Mission régionale d'autorité environnementale
ÎLE-DE-FRANCE

**Avis sur la deuxième phase du projet de construction
d'un campus de centre de données informatiques
dans le cadre du projet de data village
au Coudray-Montceaux et à Corbeil-Essonnes (91)**

N°MRAe APJIF-2025-043
du 07/05/2025

Figure 5: situation à l'état initial sur les différents points de mesure autour du site. Ils montrent une intensité sonore très dégradée sur certains secteurs proches des habitations par exemple avec près de 71 dB(A) en journée au point n°1 (source annexe de l'étude d'impact p.6)

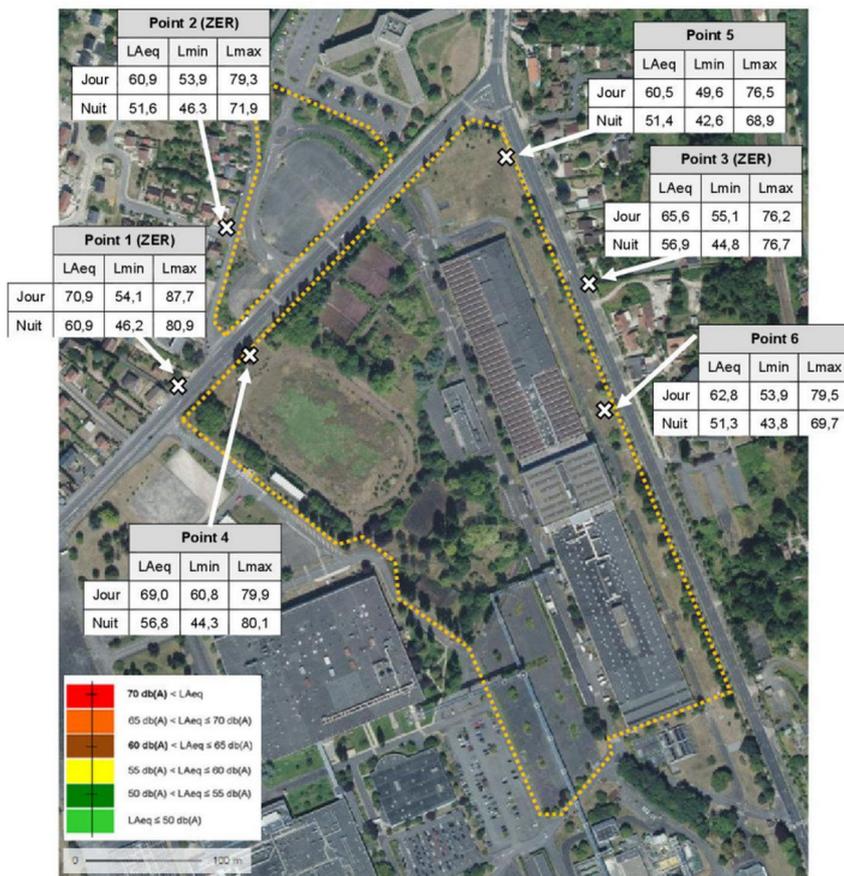
jour comme de nuit, montrent également un accroissement de la gêne.

- compléter l'étude acoustique en prenant en compte toutes les sources de bruit, en exposant l'apport de chacune d'elles, et en rappelant les valeurs retenues par l'OMS pour considérer un effet néfaste du bruit sur la santé ;

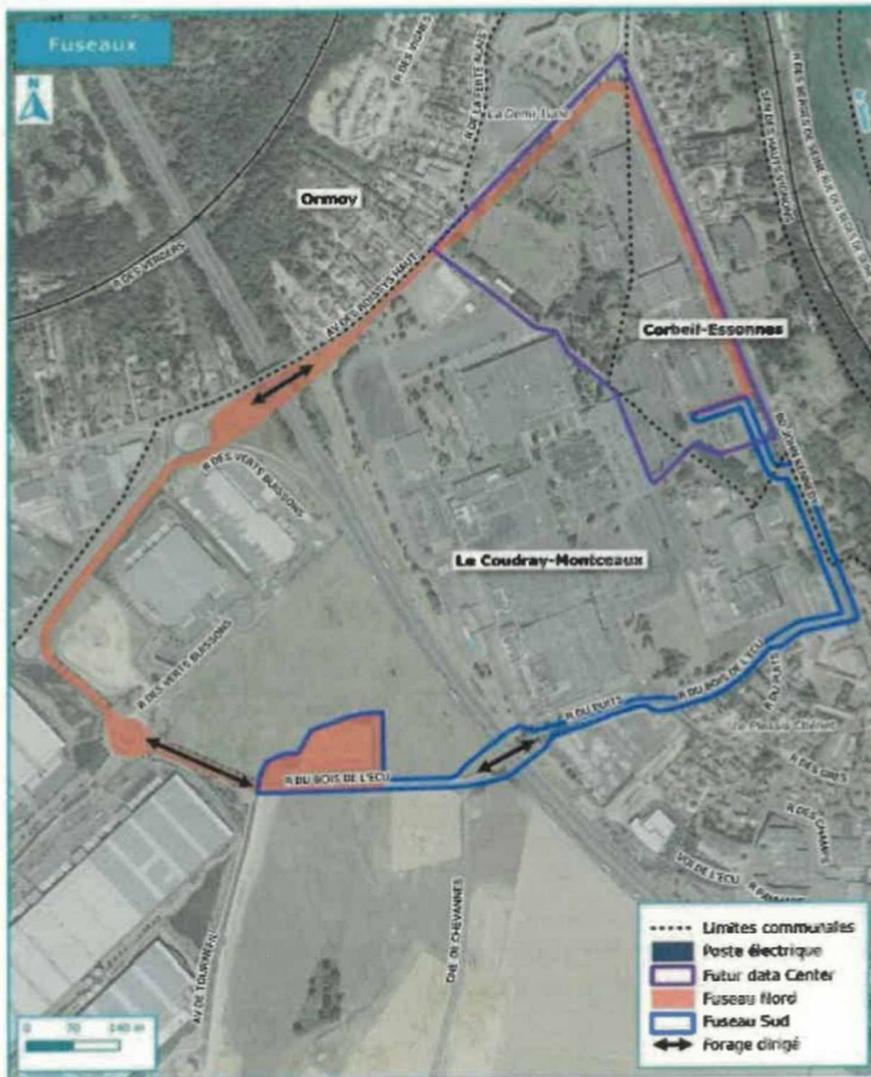
La question des rayonnements électromagnétiques liés à l'installation est à considérer. En effet, des champs électromagnétiques sont constatés le long des câbles de transport de l'électricité vers le datacenter. Il s'agit de deux parcours différents pour des infrastructures du réseau de RTE, chacune alimentée en 225 000 volts. Par ailleurs, l'équipement du datacenter conduit à des rayonnements divers au niveau des salles informatiques et des sous-stations électriques. L'étude d'impact se contente de préciser « les ouvrages de RTE sont conformes aux normes de compatibilité électromagnétique et respectent en particulier des seuils d'émission spécifiés pour les différents environnements » (Ei P5 p.324).

La liaison électrique nécessaire à l'alimentation des datacenters empruntera deux tracés qui bordent tous les deux des secteurs d'habitation.

- compléter le dossier avec l'évaluation des rayonnements électromagnétiques du projet (circuit de transport de l'électricité, sous-stations et équipements informatiques) ;

Figure 7 : Représentation des secteurs de logements (en jaune) à proximité immédiate du tracés des lignes à très haute tension enterrées. En bleu et orange figurent les fuseaux des câbles d'alimentation des datacenters (source MRAe)

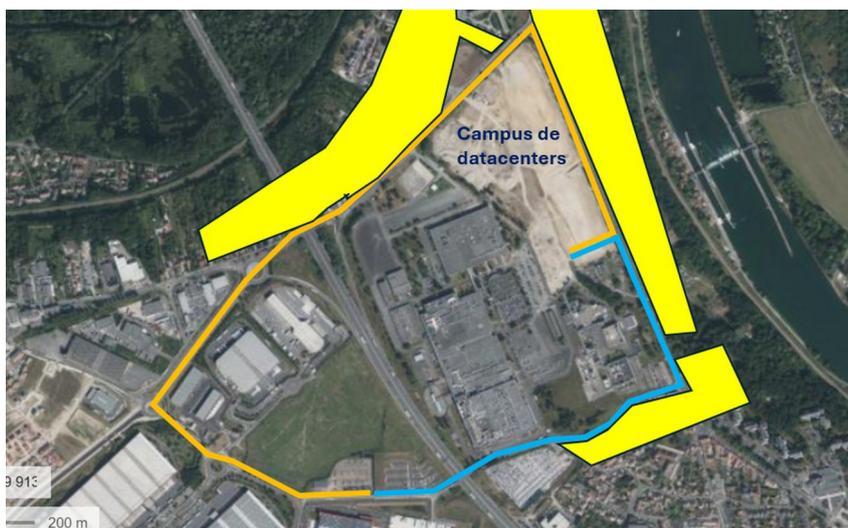
Le dossier ne comprend pas d'étude sur cet enjeu. Or, sur le parcours du réseau de câbles électriques à très haute tension, le risque pour la santé humaine de ces rayonnements doit être étudié et, le cas échéant, la séquence ERC mise en œuvre. Le tracé du réseau RTE n'est pas le seul à pouvoir générer des champs électromagnétiques élevés. Il en est aussi d'autres installations intégrées au projet comme la sous-station électrique. Là encore, l'étude doit porter sur ses rayonnements, même si ces travaux ont déjà été réalisés dans le cadre de la première phase du projet.

Ils devront être précisés et examinés au regard des valeurs de référence mentionnées dans l'instruction précitée. L'Autorité environnementale rappelle que l'Anses a documenté dès 2010 des corrélations entre l'exposition aux champs magnétiques basses fréquences et des effets potentiels, notamment chez les enfants pour des valeurs supérieures à 0,2 μT ou 0,4 μT ¹⁰. Pour l'Autorité environnementale, compte tenu des incertitudes qui existent encore sur les effets des rayonnements et de la présence de logements, il y a lieu de présenter les mesures de prudence qui s'imposent pour tout projet implanté dans une zone urbaine contrainte.

Figure 10 : coupe du bâtiment B figurant dans la notice paysagère du permis de construire (source PCMVD p.67)

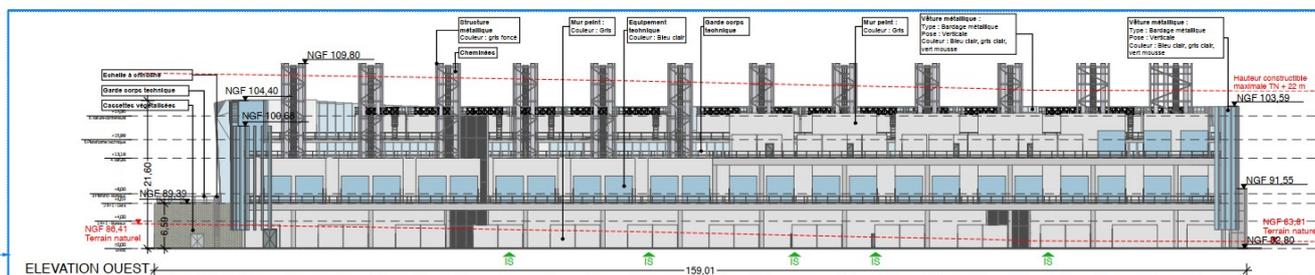
L'étude d'impact présente à plusieurs reprises des esquisses du paysage incluant plusieurs des bâtiments du projet. Ils sont présentés isolés sans que certains éléments techniques qui seront intégrés aux bâtiments soient représentés. Il en est ainsi des cheminées qui pourront dépasser de plus de 5 mètres l'encorbellement du bâtiment.

Figure 11 : Représentation du même bâtiment dans l'étude d'impact (Ei P5 p.33). Les cheminées et installations techniques n'y figurent pas.

- présenter, pour la consultation du public, des esquisses réalistes montrant l'ensemble du site selon plusieurs cônes de vues, tel que les riverains et usagers extérieurs au site pourront le percevoir ;
